**Stérilisation Centrale à Martigny  
Nouveau Bâtiment**

Concours de projets d'architecture  
en procédure sélective

**RAPPORT DU JURY**  
**11 avril 2014**

## 8.2 1004 MOEBIUS

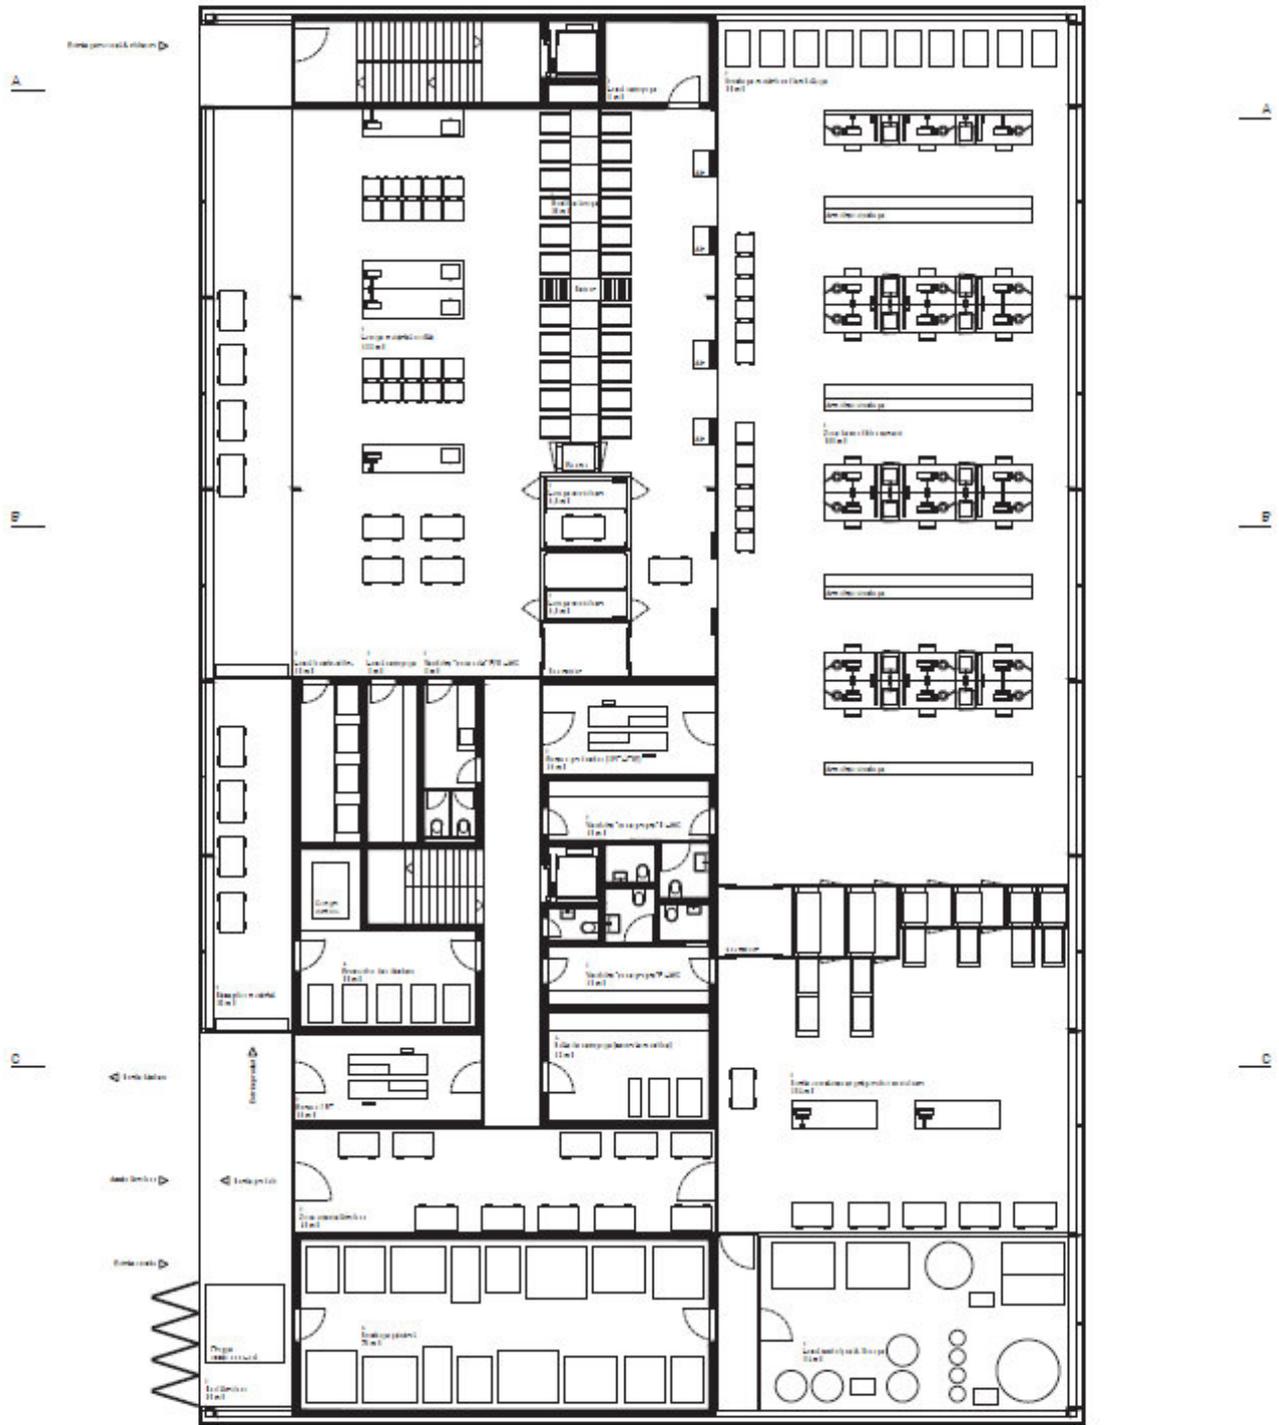
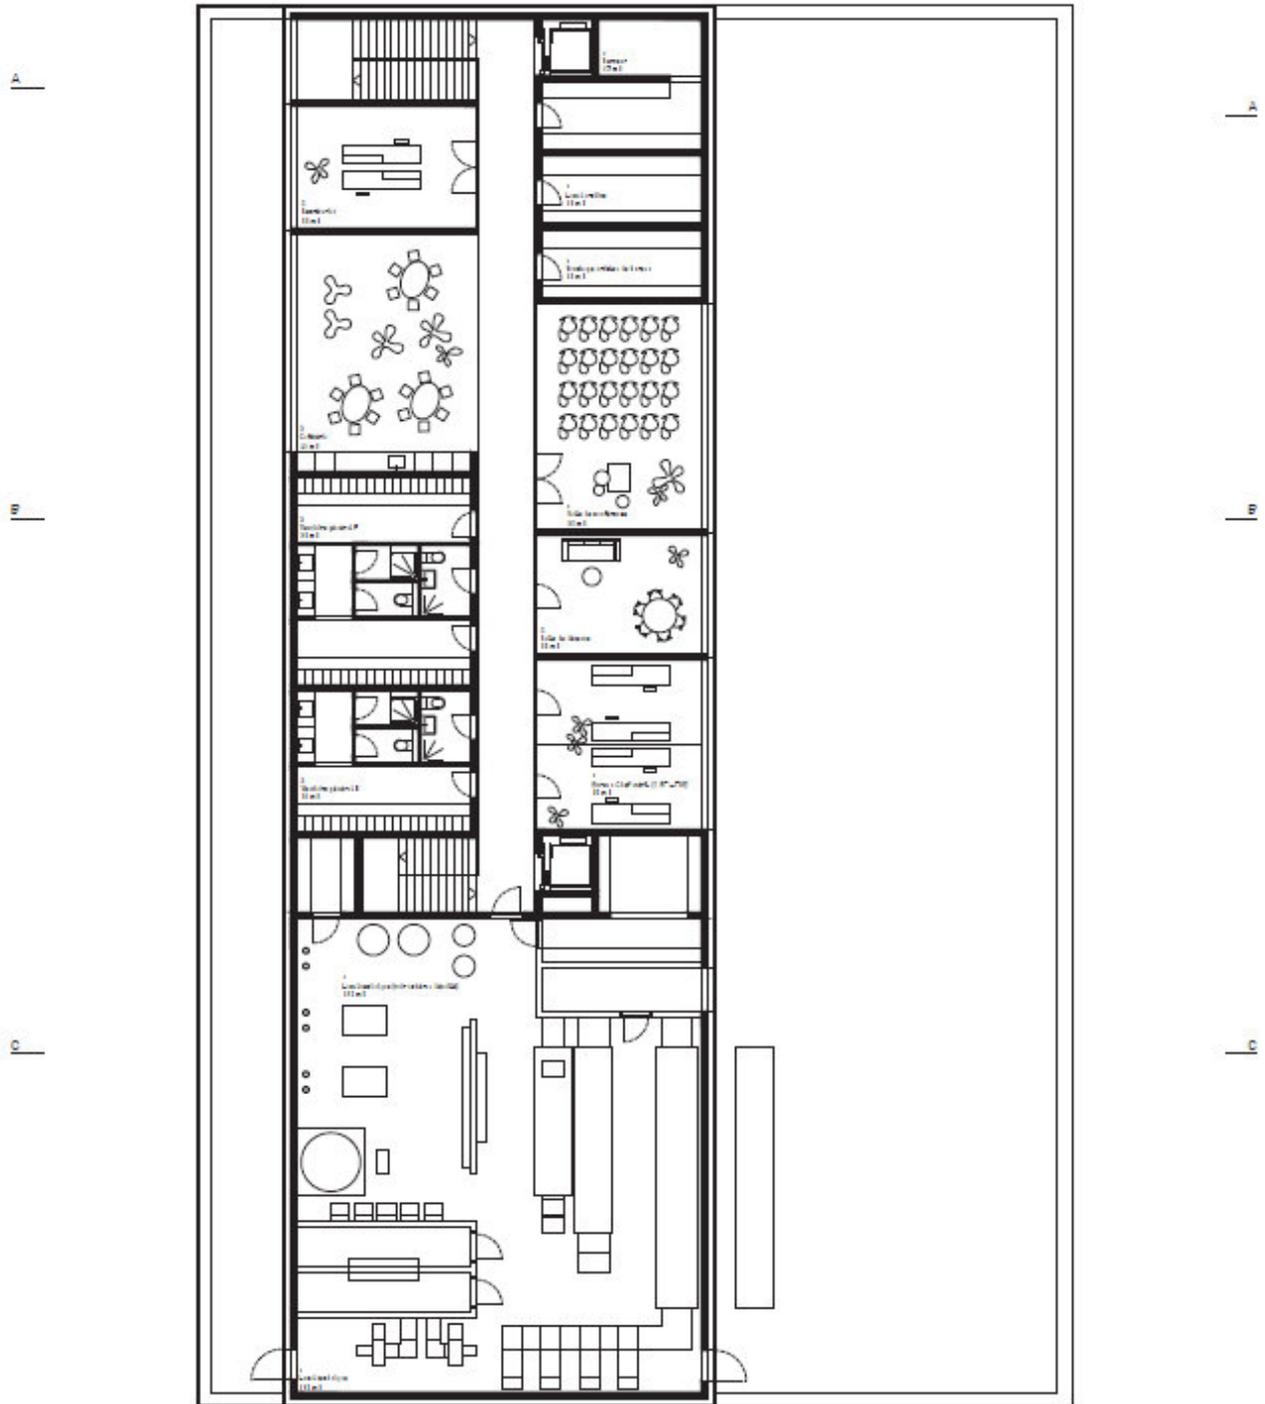
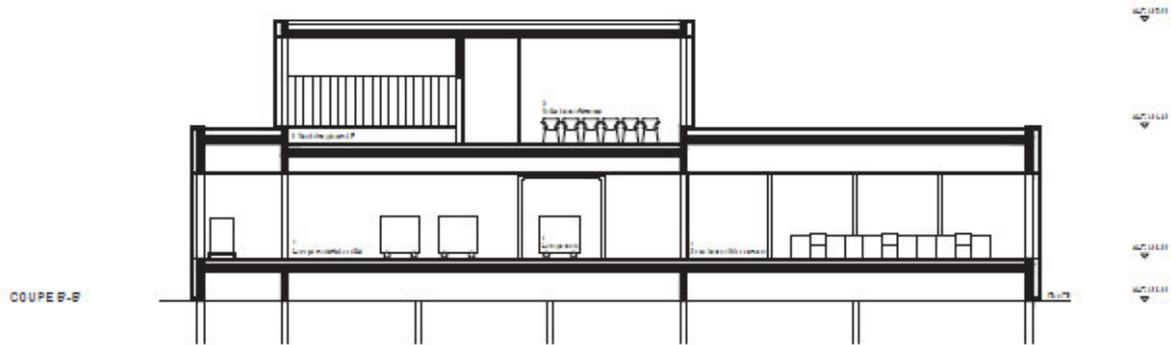
L'auteur de ce projet a pris le parti d'occuper le fond de la parcelle sur toute sa largeur. Cette implantation lui permet d'aménager une vaste surface dédiée à la manœuvre des camions et au parking. Elle est plantée d'arbres dont la position aléatoire n'est pas aboutie.

La structure en béton armé a été étudiée avec soin, les propositions dépassent le stade du concept pour intégrer des paramètres liés à l'exécution et à l'économie du projet. L'opportunité de la charpente métallique proposée pour la structure de l'attique n'a pas été comprise par le jury.

Le flux des matières est bien organisé et a fait l'objet d'une étude très détaillée. Le quai manque de protection contre les intempéries et surtout d'une possibilité d'accéder au rez supérieur pour les chauffeurs. La position du bureau d'expédition/réception et du local des déchets est judicieuse, ce dernier devrait avoir si possible un accès direct au quai. L'efficacité du circuit des armoires roulantes a été appréciée. Le bureau de la production est bien situé, en revanche celui du chef de production et du secrétariat à l'étage semble déconnecté des halles de production. Le flux des personnes est trop compliqué. Le passage par les vestiaires à l'étage est envisageable, mais un parcours nécessitant deux escaliers et ascenseurs différents n'est pas avantageux. De même la distinction entre les vestiaires propres et stériles est inutile.

L'implantation et l'installation des locaux techniques est bien étudiée et explique la réduction des surfaces de ces derniers par rapport au programme des locaux. L'expert a fort bien noté le concept énergétique et sa transcription dans la réalisation de l'enveloppe du bâtiment. L'utilisation de sondes géothermiques intégrées dans les pieux est moins efficace qu'une mise à contribution de la nappe phréatique mais peut se justifier si de telles fondations sont nécessaires. L'accent mis sur la récupération des importants rejets et le renoncement à l'énergie solaire est rationnel. La mise en valeur du bois comme énergie renouvelable est une proposition intéressante dont l'adéquation avec les fluctuations importantes de la puissance employée devrait être vérifiée.

Le jury a été très intéressé par la qualité et la pertinence des réflexions et propositions présentées. Le projet a le meilleur rapport entre les surfaces utiles de plancher et les surfaces brutes de plancher. Sa maturité et son degré d'optimisation dépassent les attentes d'un concours. Les éléments qui ont finalement conduit au 2ème rang sont la qualité de vie du personnel et la capacité du projet à accepter des changements d'utilisation à long terme.
